DRAWING—W046S

PLOT PLAN DRAWING - W046S
SC: 1/200

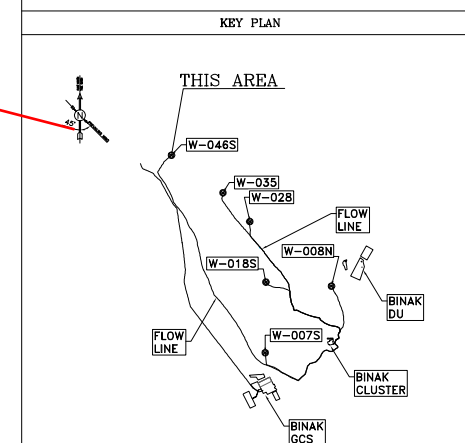
در نقشه ها مختصات نقطه
مرجع نسبت به مختصات
UTS ذکر گردد.

نوت ها نوشته شوند.
: Hiran Reply
در ویرایش قبل نوت ها
مربوط به WHCP بوده
است که در این سایت
موجود نیست.
نوت های مرتبط با این
سایت اضافه گردید.

لجند و علائم اختصاري
معرفي گرديد.
: Hiran Reply
مدرک اصلاح گردید.

مختصات و فواصل مربوط
به موقعیت ابزار دقیق ها
مشخص گردد. دیتیل ارائه
گردد.

پمپ IRP و کنترل پنل آن در نقشه نشان داده
شوند.

عنوان نقشه اصلاح گردد.
:Hirgan Reply
عنوان مدرک اصلاح گردید

این مدرک مطابق
مدرک پلات پلن تهیه
شده است و لذا برای
مختصات لازم به
مدارک مرجع رجوع
شود.

مدرک مطابق آخرین
نسخه مدرک پلات پلز
و مدل PDMS اصلاح
گردد.

مدرک مطابق آخرین نسخه مدرک پلان
پلن و مدل PDMS اصلاح گردید و نو
های مربوطه اضافه شدند.

لازم به ذکر است که پمپ روی چاه نص
میشود و در محدوده کاری این پیمان
نمی باشد و پنل کنترلی پمپ در اتاق ک
می باشد .
